Oggetto: Parco Eolico da realizzare nel comune di Bovino (FG), e opere di connessione alla RTN da realizzare nei comuni di Castelluccio dei Sauri (FG) e Deliceto (FG), avente una potenza complessiva pari a 42 MW.

[ID_VIP: 4331] Istanza di VIA Ministeriale ex art. 27 del D.lgs. n. 152/2006 e ss. mm. ii.

N. **1122** del 24/06/2019 del Registro delle Deliberazioni

Parere espresso nella seduta del 07/05/2019 - Parere.

Stralcio tav. GE_BOV01_ARCH_SIA05 (aree campite in verde a rischio archeologico)

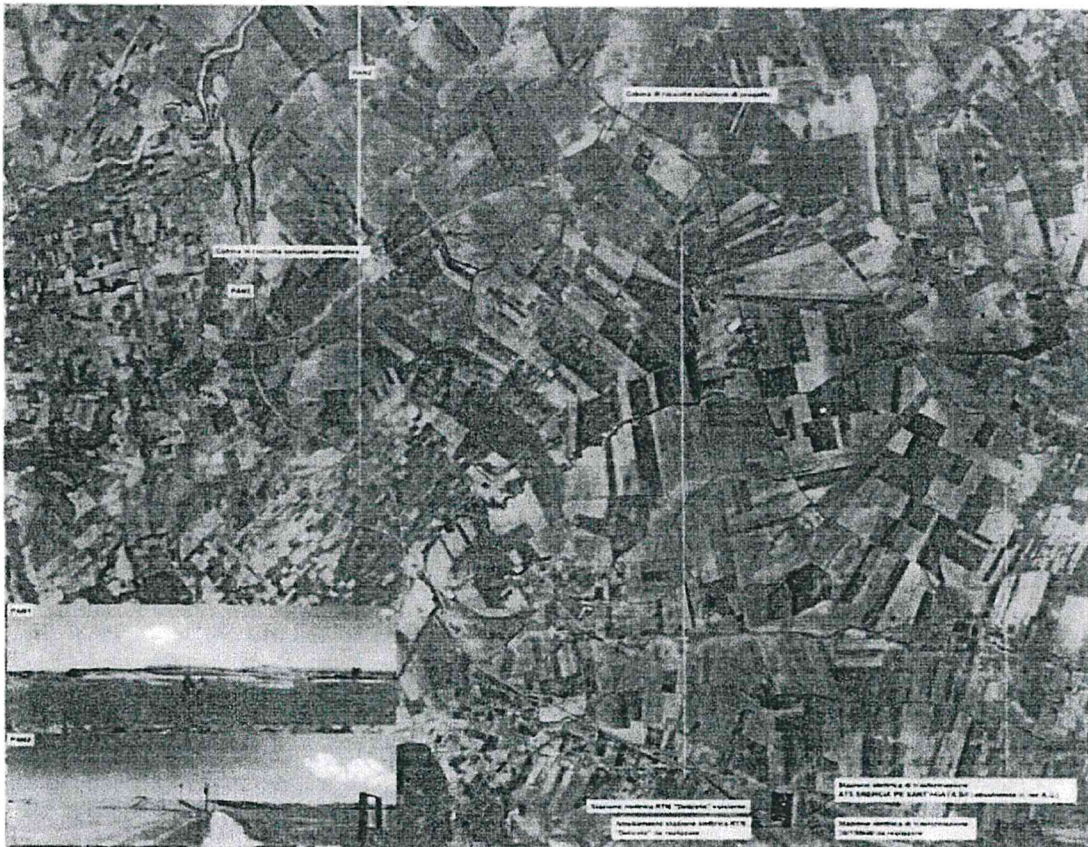
A seguito dell'analisi archeologica condotta sulle aree d'intervento (tav. GE_BOV01_ARCH_SIA01), sono state rivenute in corrispondenza della viabilità e del cavidotto interno almeno due zone interessate dalla presenza di materiale archeologico disperso:

- La prima a ridosso del Tratturo di Tegola, tra gli aerogeneratori A.9 e A.10 (Lat. 41 28 22 571 Long. 15 44 67 773). Su tale area si segnala la presenza di materiale archeologico sparso in superficie, nello specifico riconducibile all'età preistorica con frammenti di industria litica in selce (fr. di lame e schegge), di età protostorica con frammenti di ceramica di impasto, materiale ceramico a partire dal III secolo a.C. fino al II secolo d.C., in particolare con frammenti di alette di tegole trapezoidali, dolia e contenitori vascolari;

- La seconda in corrispondenza della viabilità e cavidotto interno tra gli aerogeneratori A.6 e A.7 (Lat. 41 29 39 948 Long. 15 43 789). Su tale area si segnala la presenza in superficie di frammenti di industria litica di età preistorica, frammenti di ceramica di impasto e frammenti di ceramica comune di età preromana e romana.

Come indicato nella relazione archeologica allegata al progetto (rif.pag. 31 Tav. GE_BOV01_ARCH_SIA01), le zone sopra descritte vengono individuate a **rischio alto**.

La stessa relazione sempre a pag 31, concludendo, classifica il rischio archeologico per le opere di progetto come **medio-alto**.

Stralcio tav. GE_BOV01_PE_6_1 (in rosso strade di progetto, in arancione strade esistenti)

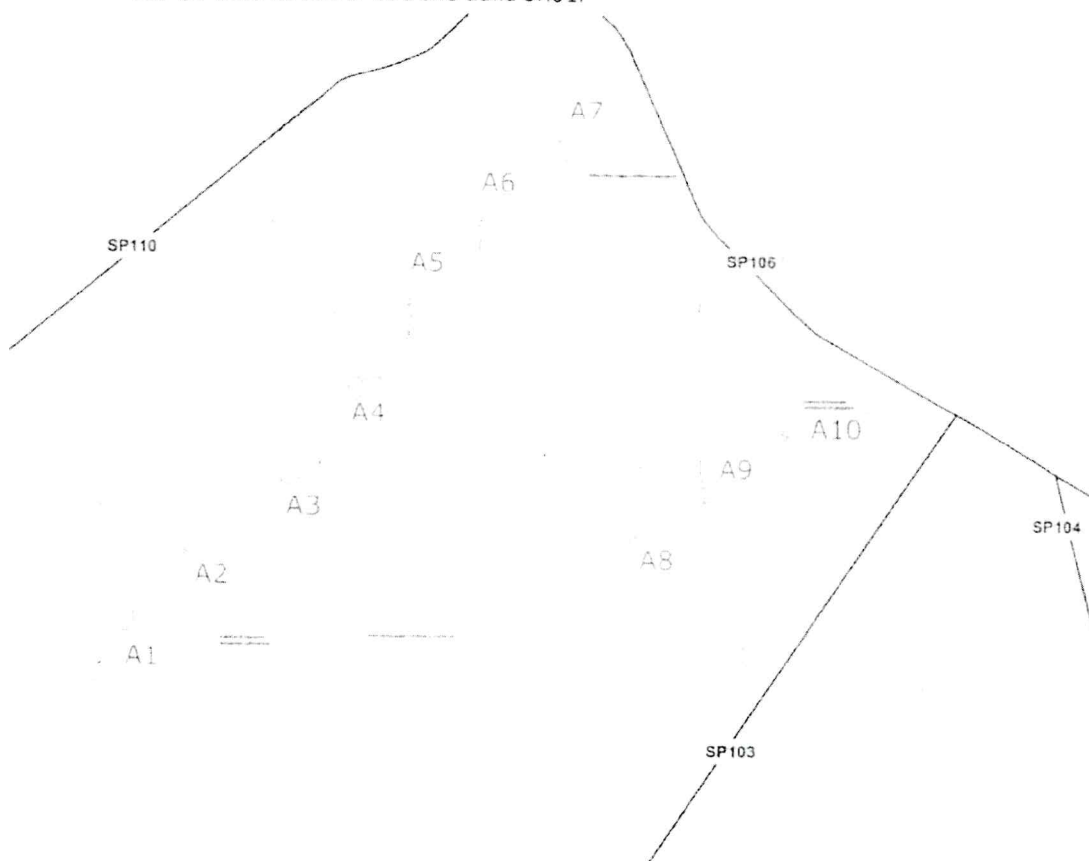
In particolare, per accedere alle torri A3 - A4 - A5 - A6 - A7 è prevista l'apertura di un imbocco a partire dalla SP106. Le torri dalla A7 alla A3 che si dispongono lungo la linea di crinale, saranno servite da una pista di nuova realizzazione. A partire dalla torre A3 è previsto un collegamento diretto alla strada comunale "Tratturo di Cologna", dalla quale sono previsti gli accessi diretti alle torri A1 e A2. Gli adeguamenti sulla strada comunale "Tratturo di Cologna" riguardano il tratto compreso tra la torre A1 e il collegamento alla torre A3, per una lunghezza complessiva di 950 m circa.

Gli aerogeneratori denominati A8-A9-A10 si dispongono parallelamente alla strada comunale "Tratturo di Tegola" a partire dalla quale sono previsti gli accessi per ogni turbina. In progetto si prevederà di adeguare l'intera strada comunale "Tratturo di Tegola" (lunghezza circa 7332 m) ed i

La sezione stradale, con larghezza medie di 5,00 m, sarà in massicciata tipo "Mac Adam" similmente alle carrarecce esistenti e sarà ricoperta da stabilizzato ecologico del tipo "Diogene", realizzato con granulometrie fini composte da frantumato di cava. Per ottimizzare l'intervento e limitare i ripristini dei terreni interessati, la viabilità di cantiere di nuova realizzazione coinciderà con quella definitiva di esercizio (stralcio pag. 23, rif. Tav. GE_BOV01_PD_0_1a).
